Tilsynsrapport til offentliggørelse

Virksomhedens navn	Ydernæs Losseplads
Virksomhedens adresse	Kanalvej 73, 4700 Næstved
CVR nummer	29189625
Virksomhedstype	5.4 Deponeringsanlæg >10 t/dag eller kap. >25.000 t
Tidspunkt for tilsynet	4.2.2026
Baggrunden for tilsynet	Basistilsyn
Varsling af tilsynet	
Deltagere fra virksomheden	Jannie Kristensen. Næstved Kommune.
Øvrige deltagere	-
Tilsynet udført af	Martin Poulsen og Lone Grunnet
Tilsynet omfattede	Generel besigtigelse Om der fortsat er tilledning af spildevand fra AFATEK. Drøftelse af om der fortsat er ønske om udvikling af arealer på Ydernæs Losseplads
Materiale udleveret	-

Gerkodet oversigt over fotos.

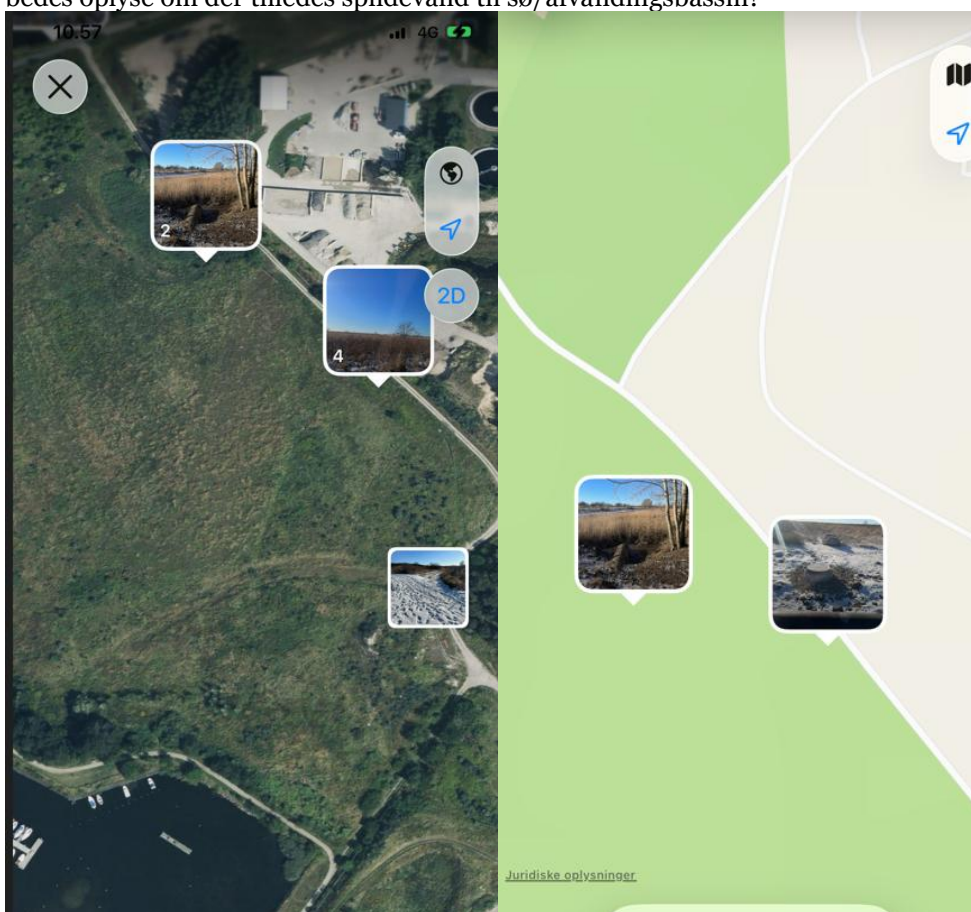
Oplag udenfor deponiet mod øst.

Næsteds Kommune bedes oplyse hvilken rørføring/funktion denne brønd er tilsluttet?

På nær ovenstående var al overfladevand på pladsen bundfrossent. Næstved Kommune bedes oplyse om der tilledes spildevand til sø/afvandingsbassin?
